Stadt Landau in der Pfalz

**Bebauungsplan
„AH 7, Sport- und Mehrgenerationenpark“**

21. Teiländerung des Flächennutzungsplanes 2010

Stand 29. März 2021
zur
Vorentwurfsfassung vom November 2020

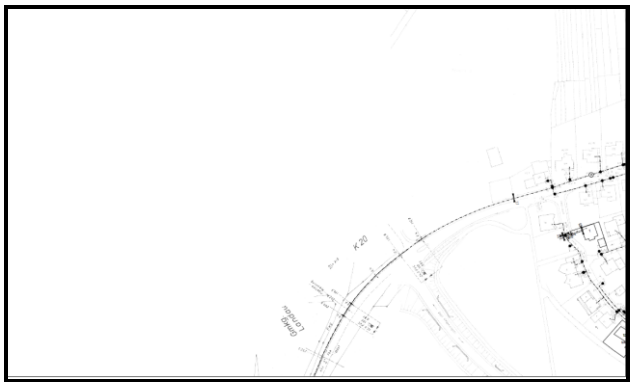
9.	Fernleitungsbetriebsgesellschaft mbH	Wir danken für die Beteiligung am vorgenannten Vorhaben. Die Stadtverwaltung Landau in der Pfalz plant die Aufstellung des BBP „AH7, Sport und Mehrgenerationenpark“ in Arzheim. Im Bereich des Geltungsbereiches 2 verläuft die Produktenfernleitung Zweibrücken - Bellheim an der südlichen Ecke. Innerhalb der Maßnahmenfläche M2 sind Wiesenflächen und Baumpflanzungen vorgesehen. Wir haben erhebliche Bedenken gegen die Ausweisung der Ausgleichsfläche M2 über den Schutzstreifenbereich der Produktenfernleitung. Durch die Lage der Produktenfernleitung innerhalb der Maßnahmenfläche wird eine ordentliche Instandhaltung und Wartung erschwert. Des Weiteren ist im Schutzstreifen das Anpflanzen von Bäumen gemäß den bestehenden Vereinbarungen nicht möglich. Der Bereich des Schutzstreifens (ca. 150 m²) sollte aus der Maßnahmenfläche M2 ausgegrenzt werden. Für eine erste Übersicht und Beachtung bei Ihren weiteren Arbeiten/Planungen haben wir einen Lageplan beigelegt. Da Abweichungen zwischen Plandarstellung und tatsächlicher Lage der Produktenfernleitung nicht auszu-	Der Anregung kann Rechnung getragen werden, indem die externe Ausgleichsfläche M2 aufgrund der Lage der Produktenfernleitung nach Norden – außerhalb des Schutzstreifens der Produktenfernleitung - verschoben wird.	+	Die externe Ausgleichsfläche M2 wird nach Norden verschoben.

LFD. NR.	BEHÖRDE	STELLUNGNAHMEN BEHÖRDE ZUM VORENTWURF DES BEBAUUNGSPLAN „AH 7, Sport- und Mehrgenerationenpark“ SOWIE ZUR 21. FNP-TEILÄNDERUNG	STELLUNGNAHME DER VERWALTUNG	+/-	VORSCHLAG ABWÄGUNGS- ERGEBNIS
		schließen sind, ist diese Eintragung nicht bindend für den tatsächlichen Verlauf der Leitungstrasse und kann nur zur Übersicht für die weitere Bearbeitung des Planvorhabens genutzt werden. Sollte für weitere Planungen eine örtliche Einweisung in den Verlauf der Produktenfernleitung erforderlich werden, so bitten wir um Kontaktaufnahme mit unserer zuständigen Betriebsstelle, die auch zur Beantwortung technischer Fragen, Arbeitsfreigabe im Schutzstreifenbereich sowie Ortsterminen auf Anfrage zur Verfügung stehen. Soweit für Ihre Planung exakte Lage- und Tiefenbestimmungen benötigt werden, sind diese Werte nur durch fachgerechte Erkundungsmaßnahmen (z.B. durch Querschlag, Suchschlitz) in Handsehachtung unter Aufsicht unserer Betriebsstelle vor Ort zu ermitteln. Die Ortungs- und Markierungsarbeiten sind für den Veranlasser kostenfrei. Arbeiten im Schutzstreifen der Produktenfernleitung dürfen grundsätzlich nur nach Rücksprache und im Einverständnis mit uns durchgeführt werden. Eigentümer und Betreiber der Fernleitungsanlage ist die Bundesrepublik Deutschland, vertreten durch das Bundesamt für Infrastruktur, Umweltschutz und Dienstleistungen der Bundeswehr Kompetenzzentrum Baumanagement Wiesbaden (BAIADBw KompZ BauMgmt). Die Fernleitungs-Betriebsgesellschaft mbH (FBG) ist mit der Durchführung von Aufgaben des Betriebes beauftragt. Wir werden zuständigkeitshalber eine Mehrfertigung dieses Schreibens dem BAIADBw KompZ BauMgmt zur Kenntnis vorlegen. In der Produktenfernleitung werden Kraftstoffe der höchsten Gefahrenklasse für militärische Zwecke

LFD. NR.	BEHÖRDE	STELLUNGNAHMEN BEHÖRDE ZUM VORENTWURF DES BEBAUUNGSPLAN „AH 7, Sport- und Mehrgenerationenpark“ SOWIE ZUR 21. FNP-TEILÄNDERUNG	STELLUNGNAHME DER VERWALTUNG	+/-	VORSCHLAG ABWÄGUNGS- ERGEBNIS
		transportiert. Sie ist dem besonderen Schutz des § 109e des StGB (Wehrmittelbeschädigung) unterstellt. Beschädigungen können erhebliche Folgeschäden (Personen-, Vermögens- und Sachschäden, insbesondere Grundwasserverunreinigungen) auslösen. Zu Wartungs- und Reparaturzwecken sowie zur Verhinderung einer Gefährdung durch äußere Einflüsse ist die Fernleitung in Form einer beschränkt persönlichen Dienstbarkeit auf den einzelnen Grundstücken dinglich oder vertraglich durch einen 10 m breiten Schutzstreifen gesichert, dessen Mitte mit der Rohrachse in der Regel übereinstimmt. In diesem vorgeschriebenen Schutzstreifen dürfen keine Bauwerke errichtet werden und sind alle Maßnahmen zu unterlassen, die den Bestand, den Betrieb und die Unterhaltung der Produktenfernleitung beeinträchtigen oder gefährden könnten. Die Nutzung sowie Inanspruchnahme des Schutzstreifens bedürfen der vorherigen Zustimmung des BAIUDBw KompZ BauMgmt und (ggf.) des Abschlusses eines Vertrages. Die vertraglichen Angelegenheiten sind vom Veranlasser mit dem BAIUDBw KompZ BauMgmt rechtzeitig vor Arbeitsbeginn abzuschließen. Ohne Zustimmung und abgeschlossenen Vertrag sind Arbeiten im Schutzstreifen der Leitung nicht gestattet. Dieses Schreiben ersetzt die Zustimmung/ vertragliche Regelung mit dem BAIUDBw KompZ BauMgmt nicht. Vorbehaltlich der Zustimmung des BAIUDBw KompZ BauMgmt haben wir aus betrieblicher Sicht dann keine Einwände gegen das geplante Vorhaben, wenn sichergestellt ist, dass die nachfolgend aufgeführten Hinweise und Auflagen zur Gewährleistung der Sicherheit der Produktenfernleitung beachtet und eingehalten werden: -Alle geplanten Einzelmaßnahmen, die den Schutzbe-

LFD. NR.	BEHÖRDE	STELLUNGNAHMEN BEHÖRDE ZUM VORENTWURF DES BEBAUUNGSPLAN „AH 7, Sport- und Mehrgenerationenpark“ SOWIE ZUR 21. FNP-TEILÄNDERUNG	STELLUNGNAHME DER VERWALTUNG	+/-	VORSCHLAG ABWÄGUNGS- ERGEBNIS
		reich der Leitung berühren, müssen rechtzeitig unter Vorlage von Detailplänen bei unserer Gesellschaft zur Prüfung und Abgabe einer Stellungnahme vorgelegt werden, da gegebenenfalls größere Schutzabstände bzw. besondere Sicherungsmaßnahmen erforderlich sind. -Der dinglich gesicherte 10,0 m breite Schutzstreifen muss von jeglicher Bebauung und sonstigen baulichen Maßnahmen (hierzu zählen bereits Zaunfundamente, Mauern, Hofbefestigungen usw.), Bepflanzung mit Bäumen und sonstigem tiefwurzelnden Bewuchs entsprechend den bestehenden vertraglichen Regelungen freigehalten werden. -Der ungehinderte Zugang zur Rohrleitungstrasse für eventuelle Reparaturarbeiten, Wartungsarbeiten und Messungen sowie die uneingeschränkte Einsichtnahme der Trasse für die behördlich vorgeschriebenen Kontrollgänge und Leitungsbefliegungen muss jederzeit gewährleistet bleiben. -Alle Arbeiten im Schutzbereich dürfen nur unter sorgfältiger Beachtung der beigefügten „Hinweise für Arbeiten im Bereich der Produktenfernleitungen der NATO und des Bundes in der Bundesrepublik Deutschland" durchgeführt werden. Den Erhalt bitten wir auf der beigefügten Empfangsbescheinigung rechtzeitig vor Arbeitsbeginn zu bestätigen und an uns zurück zu senden. -Die Rechte an der o. a. Produktenfernleitung - dingliche Sicherung einschließlich Schutzstreifen - müssen gewahrt bleiben. Wir bitten sicher zu stellen, dass das BAIUDBw KompZ BauMgmt und die FBG an den weitergehenden Planungen beteiligt werden. Wir weisen darauf hin, dass Kosten zu erforderlichen

LFD. NR.	BEHÖRDE	STELLUNGNAHMEN BEHÖRDE ZUM VORENTWURF DES BEBAUUNGSPLAN „AH 7, Sport- und Mehrgenerationenpark“ SOWIE ZUR 21. FNP-TEILÄNDERUNG	STELLUNGNAHME DER VERWALTUNG	+/-	VORSCHLAG ABWÄGUNGS- ERGEBNIS
		Leitungssicherungs -und Anpassungsmaßnahmen - sofern keine anderslautenden vertraglichen Regelun- gen bestehen - vom Veranlasser zu tragen sind.
